改善箇所説明図

基準不適合部品拡大図

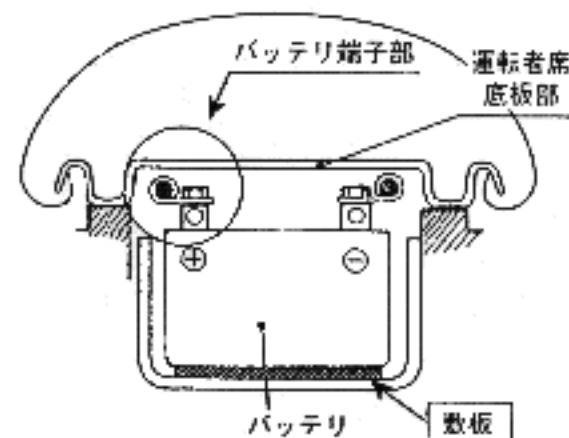
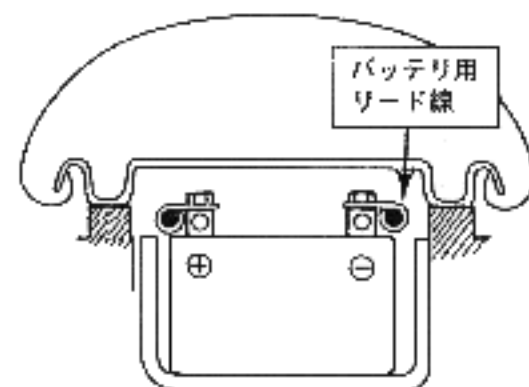
運転者席の座席底板部とバッテリー端子部とのすき間が少ないため、乗車時に底席がたわむことにより当該底板部が端子部を押して、最悪の場合、バッテリー端子部が破損して、エンジンが停止するおそれがある。

全車両、バッテリーの敷板を取り除くとともに、バッテリー用リード線に対策品と交換する。また、バッテリー端子部に損傷が認められた場合には、バッテリーを新品と交換する。
